## COMMUNE DE BREC'H

# Enquête publique relative à la révision du zonage des eaux usées de la commune de Brec'h

## Procès-Verbal de synthèse

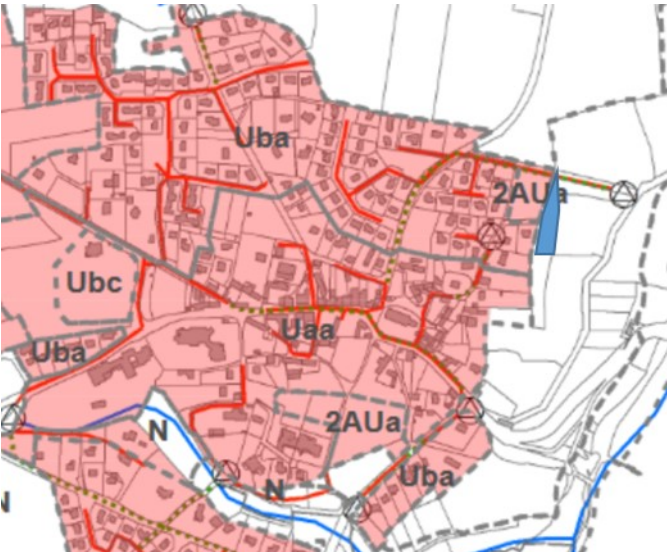
| M7     | M. et Mme Heslouin                      | <p>Rappellent l'historique de l'affaire et déclarent ; que la construction de leur maison a débuté en juillet 2017 et que conformément au permis de construire un ANC était prévu ; que courant 2018 ils ont remarqué un traçage au sol dans leur impasse fait apparemment pour réaliser des travaux d'assainissement collectif ; s'être renseignés par 2 fois à la mairie (février et mai 2018) pour savoir si leur impasse était bien prévue dans l'extension du réseau d'assainissement, qui leur a été répondu de le demander à la SAUR , que le personnel de la SAUR leur a confirmé 2 fois plan à l'appui que l'impasse était concernée par les travaux planifiés sur la période 2018 / 2019 ; qu'il leur a été conseillé de prévoir une fosse temporaire avec une attente vers le futur réseau prévu en automne 2018 ; avoir alors modifié leur projet d'assainissement dans ce sens ; que début juillet 2018 la maison était terminée avec un assainissement temporaire et une attente au réseau collectif ; que le lendemain de la fin des travaux de leur maison ils étaient convoqués à une réunion sur l'eau à la mairie de Brec'h avec la SAUR AQTA et La Mairie et qu'à leur grande surprise la responsable de l'assainissement d'AQTA les a informé que finalement leur rue étant privée <u>elle ne serait pas concernée par l'assainissement collectif et qu'ils resteraient en ANC</u> ; avoir dû alors en urgence faire réaliser une ANC engendrant un surcoût évident et un retard de réception de la maison de 6 mois , avoir reçu en Août 2019 un courrier d'AQTA les menaçant de surfacturer le coût de l'eau s'ils ne se raccordaient pas à l'AC, que les travaux d'assainissement collectif sur Kermané ont été terminés mi -2019 sans intégrer leur impasse.</p> <p><u>Souhaitent conserve leur ANC.</u></p> |

|    |   | <p>Demande si l'obligation de raccordement leur était malgré tout imposée que les travaux d'extension de réseau dans l'impasse ne leur soient pas facturés, dans ce cas ils se raccorderaient à l'AC en limite de leur propriété.</p> <p>Joignent copie de l'avis du SPAC en date du 26/12/2018 dossier 17-15360 déclarant conforme l'installation.</p>  |

| <b>Secteur 16 : CHEMIN DES MOISSONS</b> |                         |   |

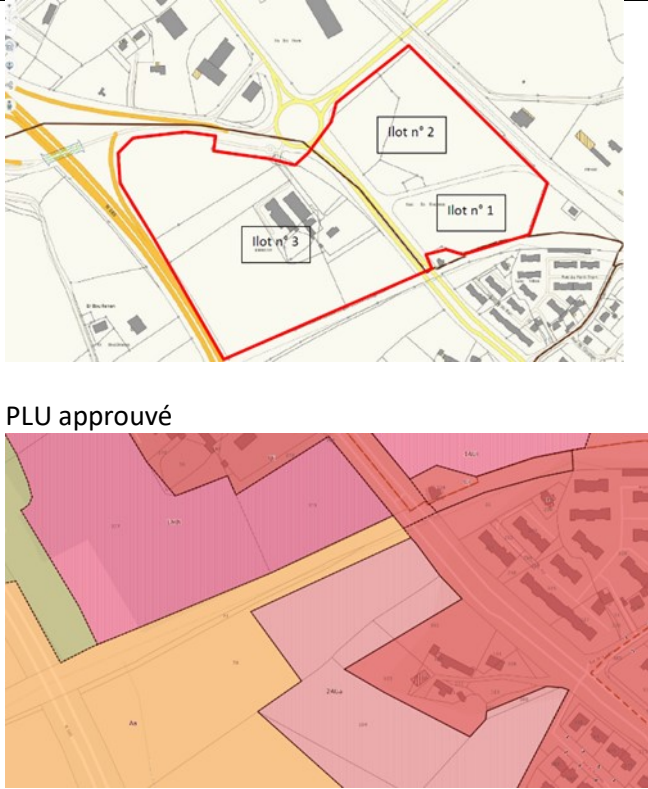
| <b>Secteur 16 : CHEMIN DES MOISSONS</b> |                         |   |
|---|-------------------------|---|
| OB3                                     | M. et Mme EVENAS René   | Habitent 11 impasse des Moissons.<br>Demandent que leur branchement soit fait coté chemin des moissons à droite de leur accès<br>Indiquent que le passage du réseau dans l'espace vert non rétrocédé au Nord-Est pourra se faire sous réserve de rétrocession de la parcelle.<br>Précisent disposer des plans de réseaux eaux pluviales, télécoms éclairage public, eau potable, et les tenir à la disposition d'AQTA |
| OBS 7                                   | M. et Mme. Vanbierwliet | Habitent 16 chemin des Moissons.<br>Souhaitent bénéficier de l'assainissement collectif.  |

| OBS 14                               | M.et Mme Tanguy | Sont favorables à l'assainissement collectif.<br>Demandent que la boîte de branchement soit installée en face de l'antenne déjà prévue coté parking. |

| <b>Secteur Nord Est du centre bourg</b> |                       |  |

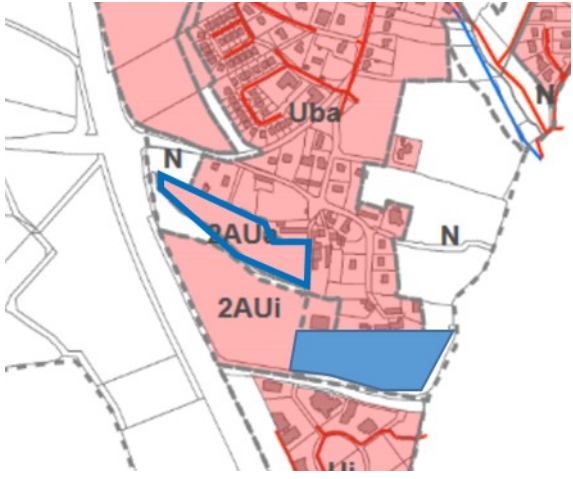
| <b>Secteur Nord Est du centre bourg</b> |                       |  |
|---|-----------------------|--|
| M14                                     | M. Le Maire de Brec'h | Ce secteur de couleur bleue sur la carte fait l'objet d'une orientation d'aménagement et de programmation – OAP n° 2 Ar goh Penher. Il faudrait intégrer au zonage d'assainissement le secteur 1 Aua au Sud qui peut recevoir 2 logements.<br> |

| <b>Secteur de Kérizan</b> |                       |  |

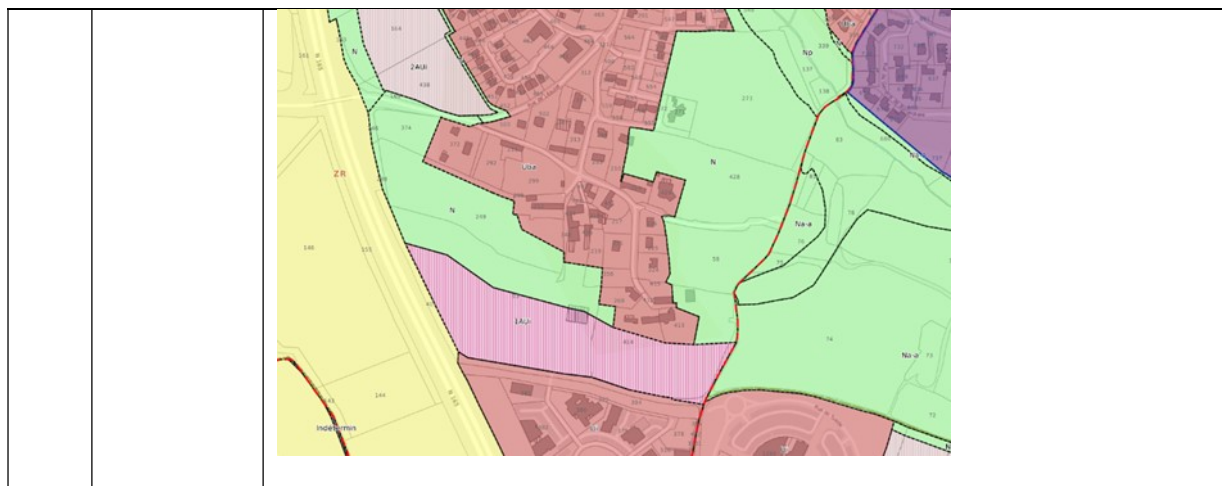
| <b>Secteur de Kérizan</b> |                       |  |
|---------------------------|-----------------------|--|
| M14                       | M. Le Maire de Brec'h | <p>De nombreux projets vont se réaliser sur ce secteur. Le secteur 1 AUi au Nord Est a bien été pris en compte, l'étude devrait être menée sur le secteur classé en 2 AUi au Sud et sur les secteurs déjà urbanisés au Nord dont plusieurs entreprises sont installées (cf. périmètre en bleu). Ce secteur fait l'objet d'une orientation d'aménagement et de programmation – OAP n° 11 « Kérizan ».</p> <p>Le secteur au sud de la voie de chemin de fer est classé en zone 2 Aua et l'étude devrait prendre en compte ce zonage.</p>  <p style="text-align: center;">Périmètre de l'OAP en rouge</p> |

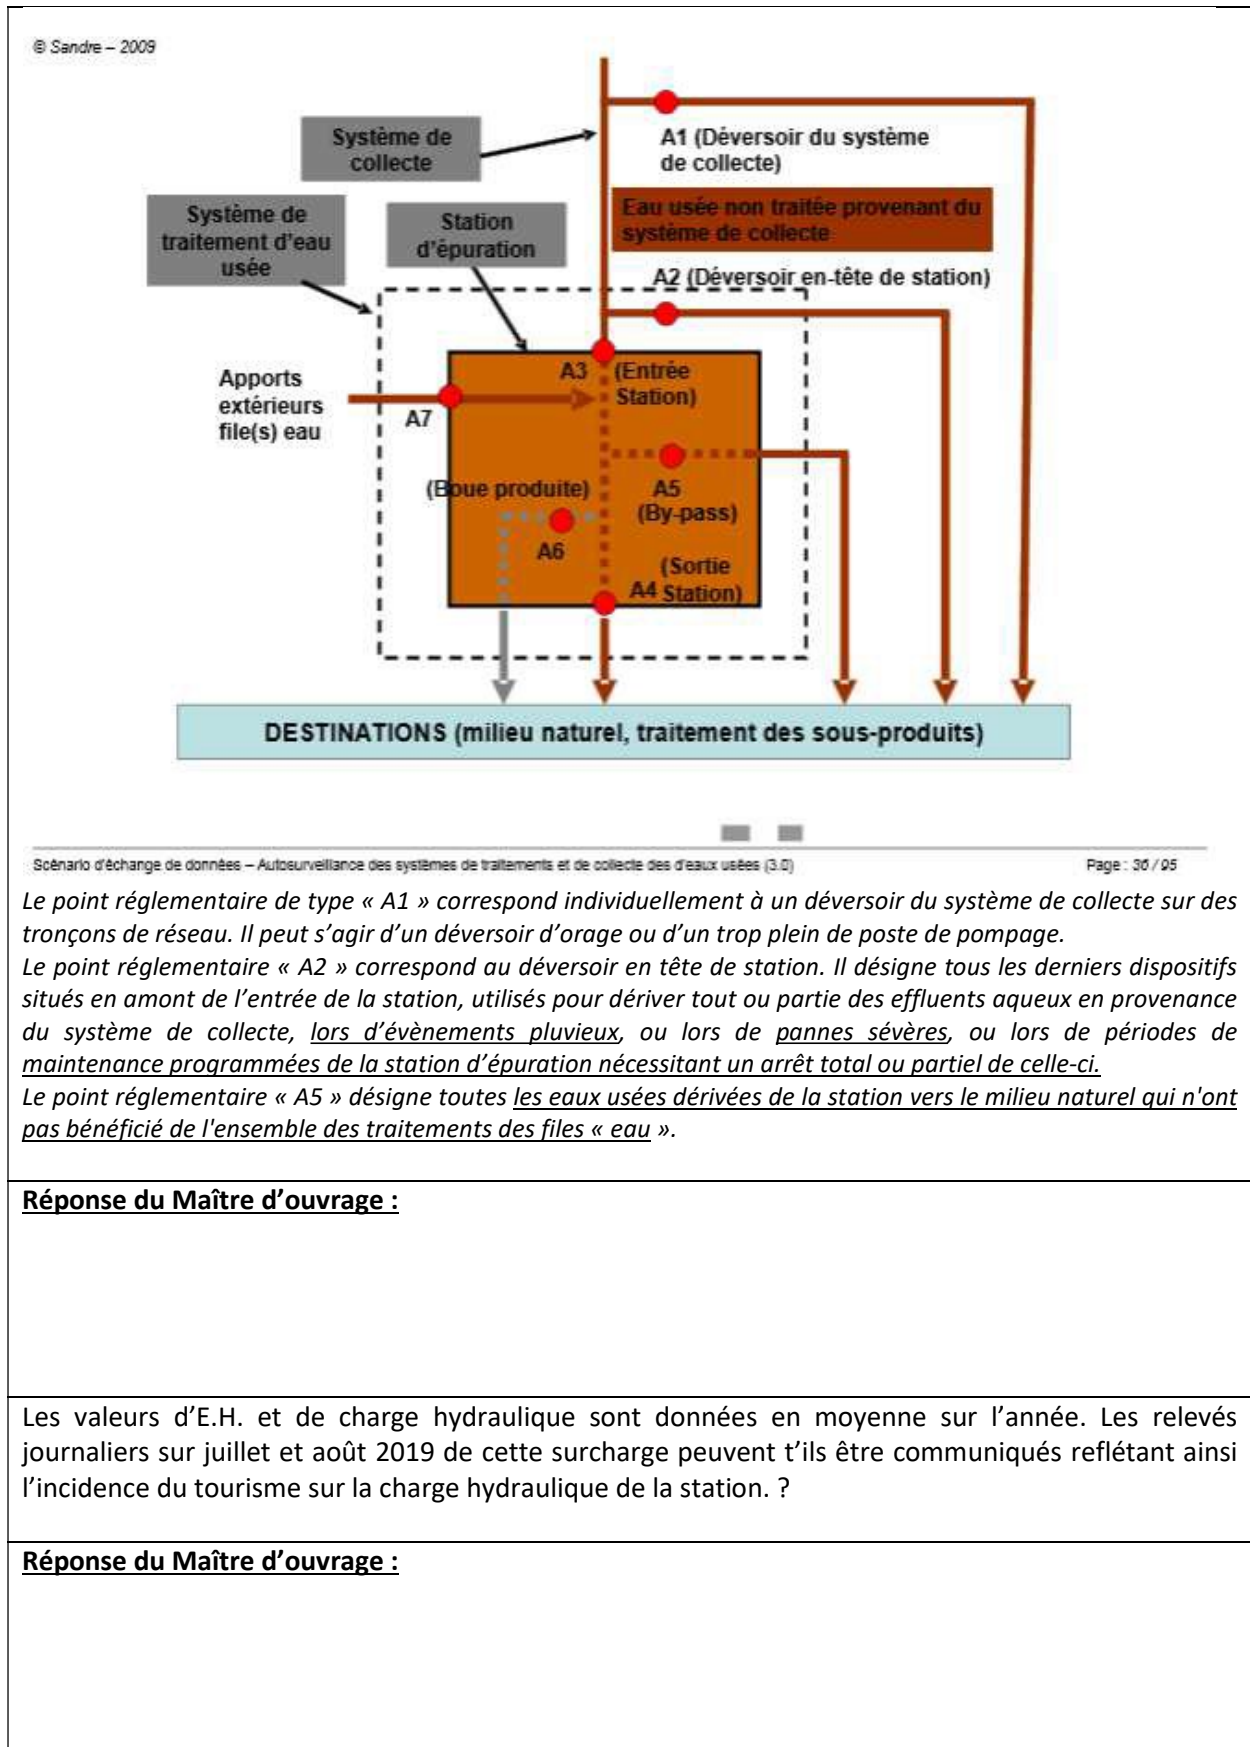
Pour lever cette ambiguïté entre capacité nominale, charge hydraulique, charges organiques en valeur de 2014 pourriez-vous fournir les valeurs **2019** pour :

- La charge maximale d'entrée en E.H
- La charge hydrauliques en m<sup>3</sup>/J
- Les charges organiques de 2019 ?

Une présentation sous forme de graphiques du même type que ceux de la page 37 de l'évaluation environnementales avec indication des valeurs maximales autorisées ou acceptables serait appréciée.
